Notitie 02946-49436-22
Geluid Puntgebouw 3 H Breda;
invloed hogere waarde zuidgevel

Datum
14 mei 2020

Referentie
02946-49436-22

DO Spuiventilatie maatregelen
tbv. dove gevel (geen HW)
Puntgebouw, Breda
02939-20111
15-04-2020

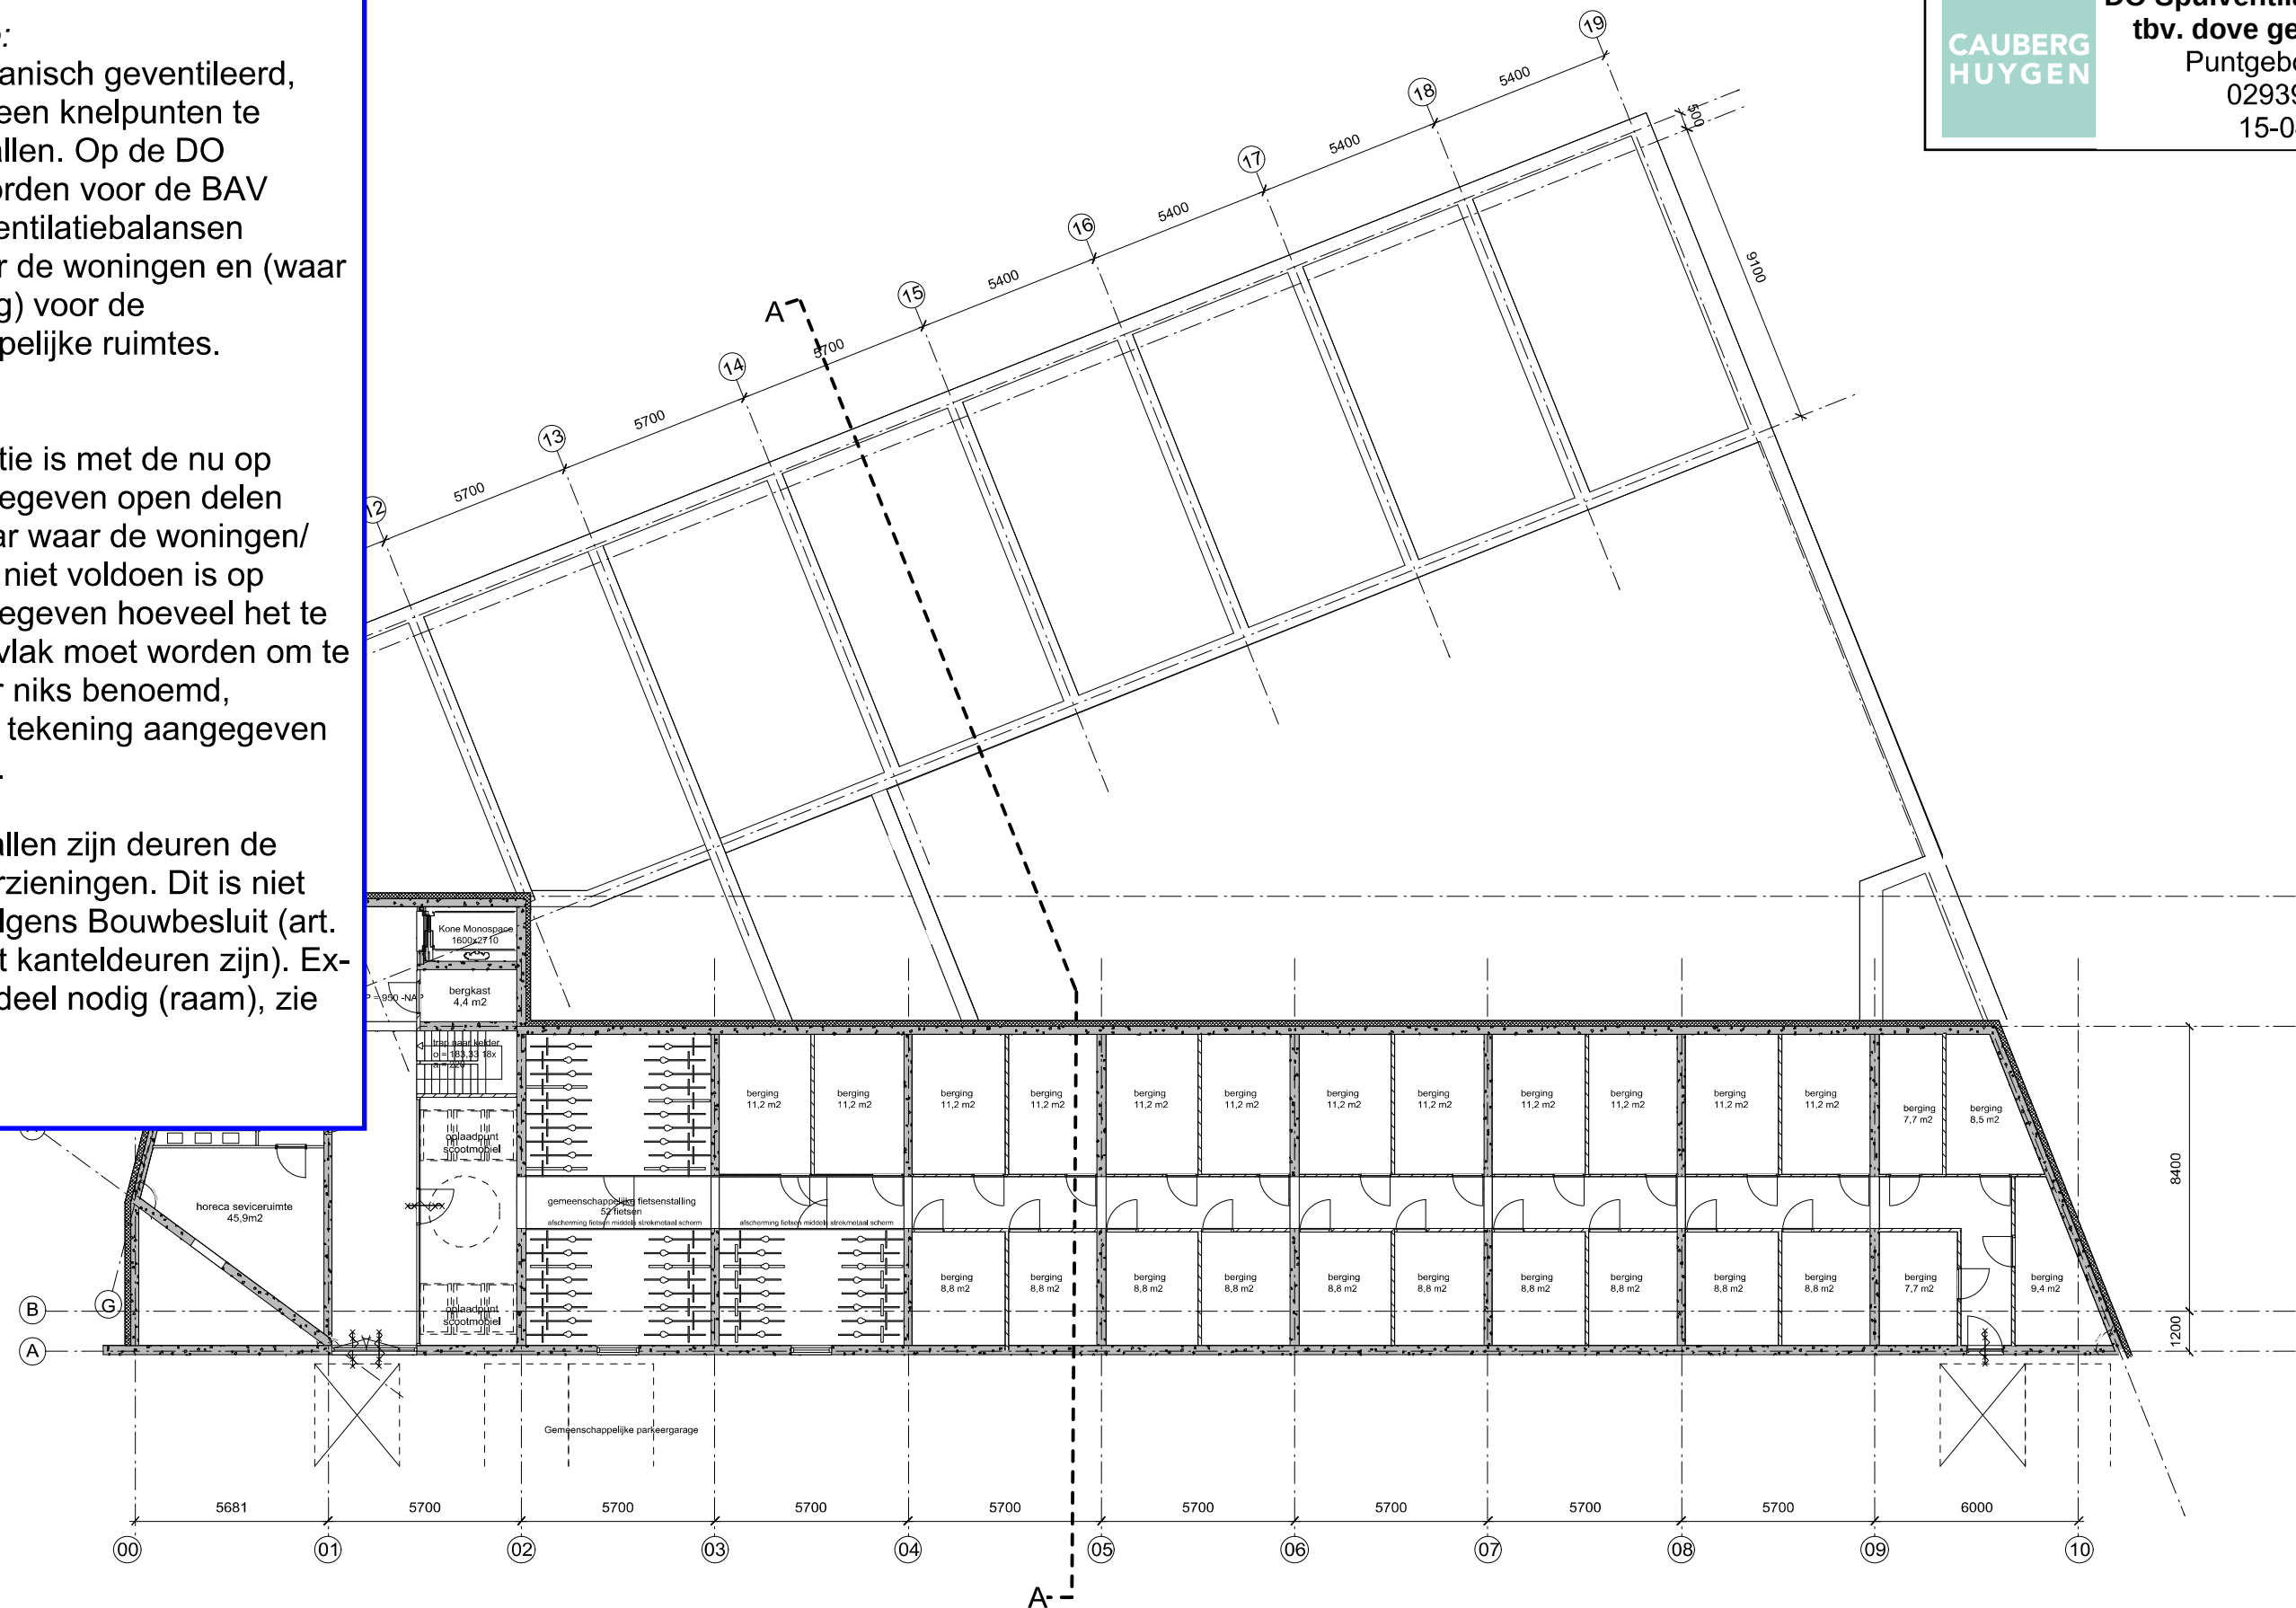
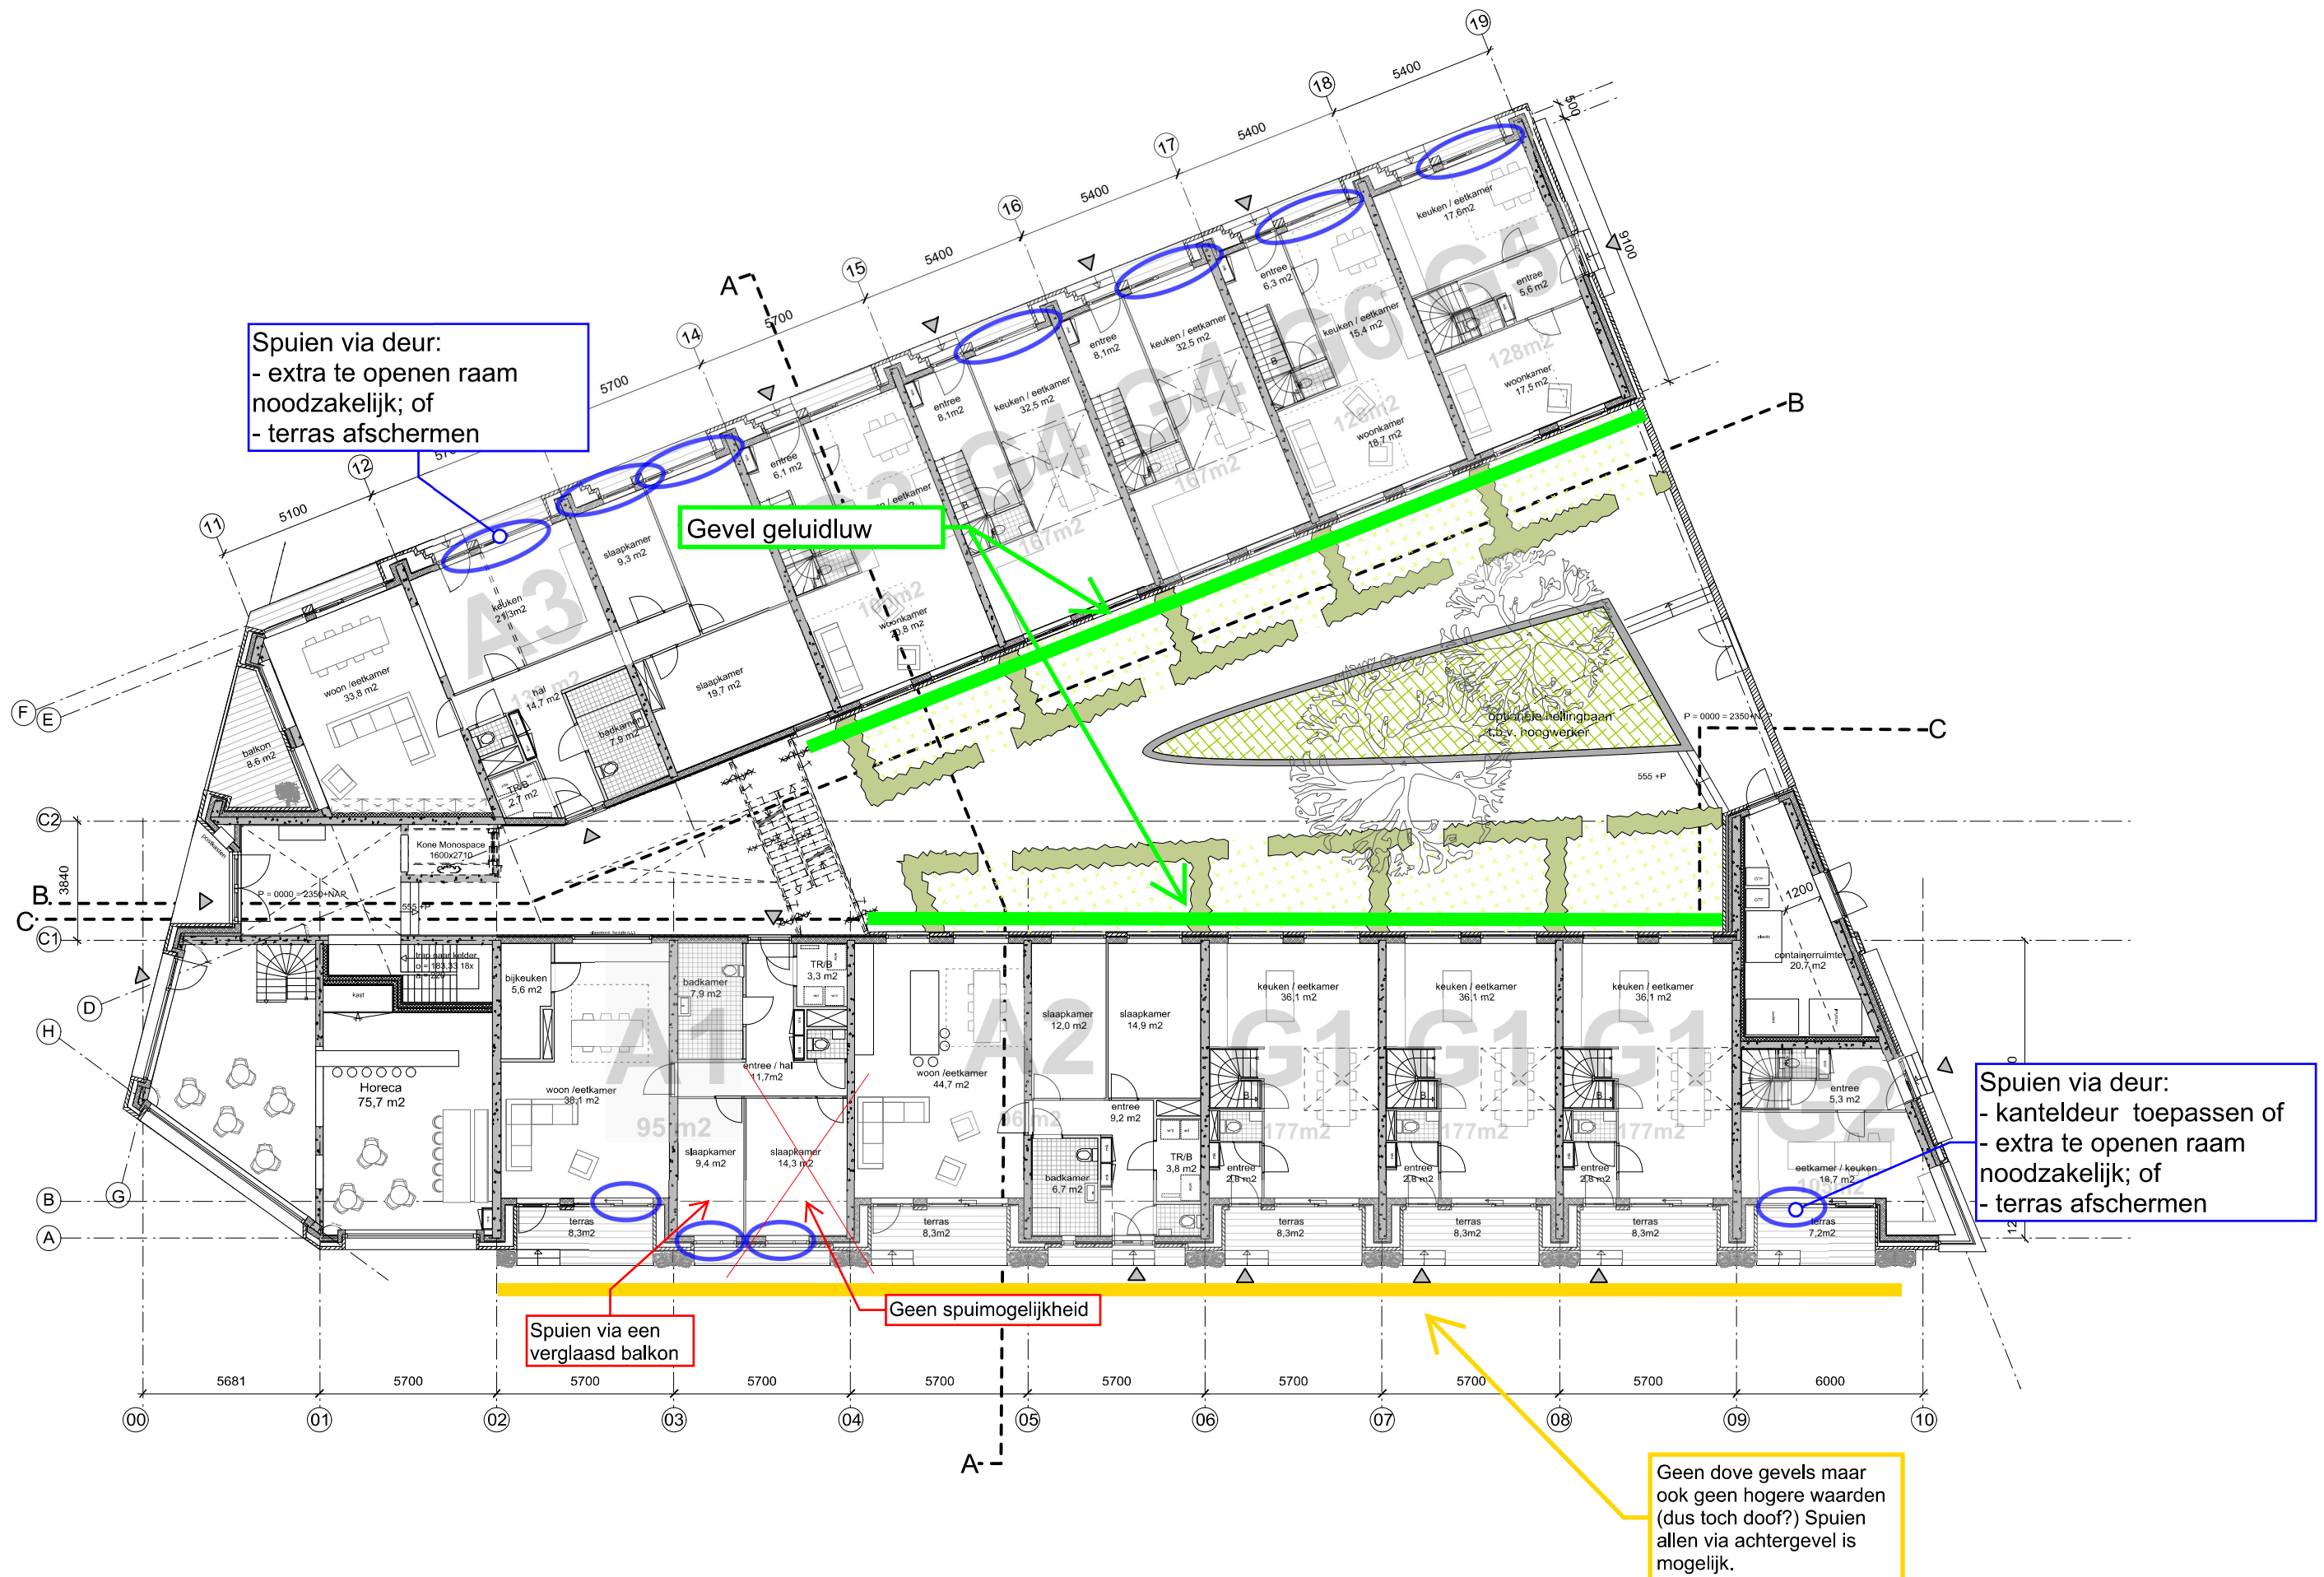
Niet doof maar ook geen hogere waarden (spoor) dus toch doof? Spuien woonkamer dus alleen via balkon. Vanwege eenzijdig spuien zou een opening van 4,4 m² nodig zijn. Het is niet mogelijk om het geluidniveau op het balkon tot onder de voorkeursgrenswaarde te reduceren met een permanente opening van 4,4 m².

Spuien: nog geen draaiend deel aangegeven op tekening. Min. 0,25 m² noodzakelijk

Woonkamer via achterzijde eenzijdigspuien
Te openen raam
tbv spui: 3,1 m²

Te openen raam
tbv spui: 2,65 m²

Minimaal 1,8 breed zodat er één verblijfsruimte ontstaat

Woonkamer en slaapkamer spuien via zijgevel

Geen spui mogelijkheid

Woonkamer samenvoegen met Slaapkamer tot één verblijfsgebied zodat eenzijdig spuien via andere zijde mogelijk is.

De gevel moet doof uitgevoerd worden. spuien alleen mogelijk via een verglaasdbalkon (een geluidbox is niet toereikend).

Niet doof maar ook geen hogere waarden (spoor) dus toch doof? Spuien woonkamer dus alleen via balkon. Vanwege eenzijdig spuien zou een opening van 4,4 m² nodig zijn. Het is niet mogelijk om het geluidniveau op het balkon tot onder de voorkeursgrenswaarde te reduceren met een permanente opening van 4,4 m².

De gevel moet doof uitgevoerd worden. spuien alleen mogelijk via een verglaasdbalkon (een geluidbox is niet toereikend).

Slaapkamer en werkkamer op tekening omwisselen zodat spuien van slaapkamer via Balkon mogelijk wordt

Slaapkamer via balkon spuien.
In balkon gevel permanente openingen realiseren tot maximaal 0,75 m² (vanwege eenzijdig spuien). Deze opening moet geluidgedempt uitgevoerd worden. Het balkon moet voorzien zijn de een akoestisch absorberend plafond (absorptiecoëfficiënt van tenminste 0,80)

Slaapkamer via balkon spuien.
In balkon gevel permanente openingen realiseren tot maximaal 0,45 m². Het balkon moet voorzien zijn de een akoestisch absorberend plafond (absorptiecoëfficiënt van tenminste 0,80)

Slaapkamer via balkon spuien. In balkon gevel permanente openingen realiseren tot maximaal 0,35 m². Het balkon moet voorzien zijn de een akoestisch absorberend plafond (absorptiecoëfficiënt van tenminste 0,80)

Slaapkamer via balkon spuien. In balkon gevel permanente openingen realiseren tot maximaal 0,45 m². Het balkon moet voorzien zijn de een akoestisch absorberend plafond (absorptiecoëfficiënt van tenminste 0,80)
